対策箇所説明図

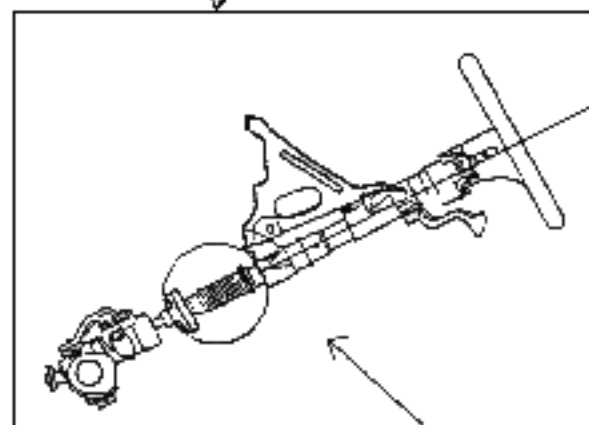
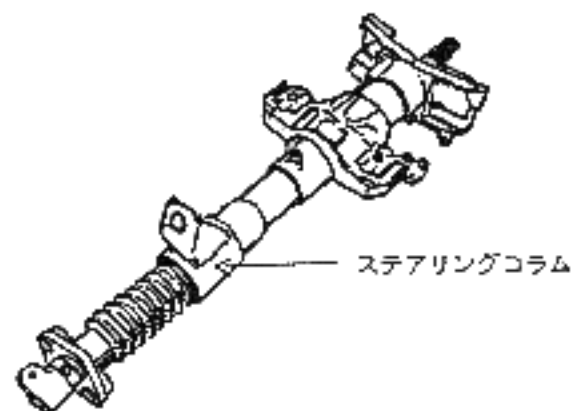
基準不適合発生箇所

ステアリングコラムに正しく組み付けられていないものがあり、そのままの状態で使用を続けるとステアリングコラム取付部に亀裂が発生し、最悪の場合、ハンドル操作が困難になるおそれがある。

対策内容

ステアリングコラムアッシーを新規のものと交換する。
